Réf. DPC : 2311-0090/04/2021-479 (corr. DPC : Mme C. Criquillon)
Réf. NOVA : /
Réf. CRMS : AA/KD/UCL20067_PREA_686_Waterloo_830_Dikkenek
Annexe : /

Objet : UCCLE. Chaussée de Waterloo, 830 – Le Dikkenek.
Demande d’avis de principe portant sur la rénovation et la réaffectation du bien en deux unités d’habitation.

Avis de principe de la CRMS

A gauche, linteau de porte d'entrée à surhausser. A droite, prolongation du pan de toiture avant (extraits du dossier)

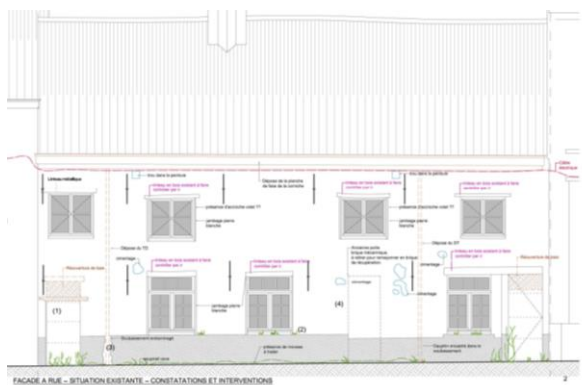
Les linteaux des deux portes d'entrée, actuellement trop bas, seraient remplacés par de nouveaux en bois, implanter plus haut pour faciliter l'accès aux logements. Le bac de corniche serait supprimé et le pan de toiture prolongé en vue de rétablir une typologie rurale plus en conformité avec le bâtiment, avec ajout d'une gouttière en demi-lune mieux adaptée également sur le plan typologique. Deux petites fenêtres de toiture de type cast et présentant des dimensions les apparentant à des tabatières, seraient installées en haut du pan de toiture avant, destinés à éclairer la salle de bain du 2^e étage de chacun des deux logements.

La CRMS n'émet pas d'objection à ces interventions.
